Европейская экономическая комиссия**Комитет по внутреннему транспорту****Всемирный форум для согласования правил
в области транспортных средств****162-я сессия**

**Соглашение 1958 года – Рассмотрение проектов поправок
к существующим правилам, представленных GRRF****Предложение по дополнению 11 к поправкам серии 11
к Правилам № 13 (торможение большегрузных
транспортных средств)****Представлено Рабочей группой по вопросам торможения
и ходовой части***

Воспроизведенный ниже текст был принят Рабочей группой по вопросам торможения и ходовой части (GRRF) на ее семьдесят пятой сессии (ECE/TRANS/WP.29/GRRF/75, пункты 8 и 9). В его основу положен документ ECE/TRANS/WP.29/GRRF/2013/12 с поправками, указанными в приложении II к докладу, и документ ECE/TRANS/WP.29/GRRF/2013/13 без поправок. Этот текст представляется на рассмотрение Всемирному форуму для согласования правил в области транспортных средств (WP.29) и Административному комитету AC.1.

Рис. В

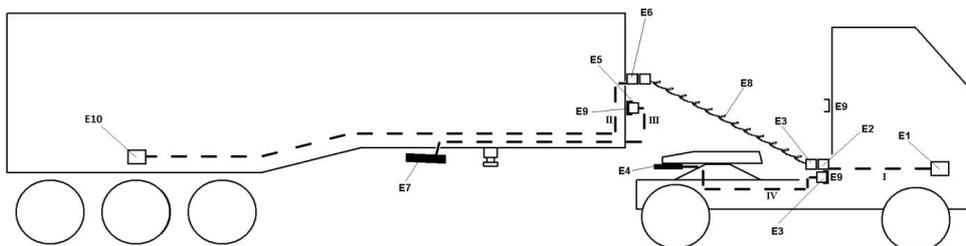
Примечание секретариата: по результатам консультаций с председателями GRRF и рабочей группы по автоматизированным соединениям между транспортными средствами был сделан следующий вывод: правильным является рис. В в исходном документе ECE/TRANS/WP.29/GRRF/2013/12, а не в приложении II к документу ECE/TRANS/WP.29/GRRF/75.

Рис. F

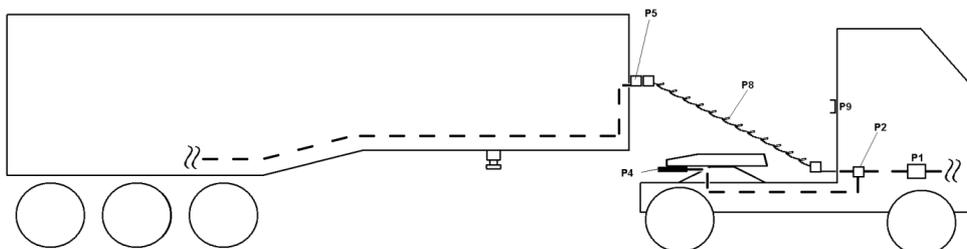
Пневматическое соединение тягача и прицепа с помощью спирального шланга. Спиральные шланги соединены, магистраль P2–P5*

* **Примечание секретариата:** по результатам консультаций с председателями GRRF и рабочей группы по автоматизированным соединениям между транспортными средствами соответствующая формулировка была изменена.

Рис. G

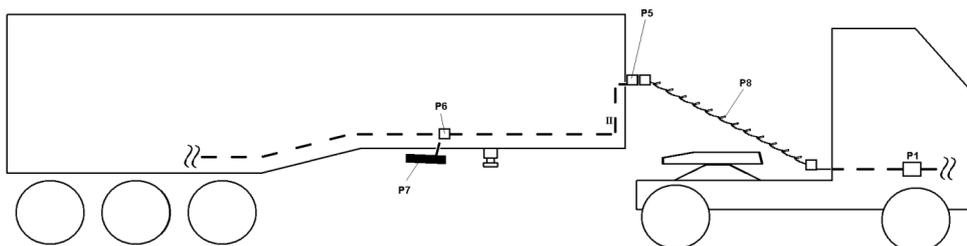
Пневматическое соединение тягача и прицепа с помощью спирального шланга. Спиральные шланги соединены, магистраль P1–P5*
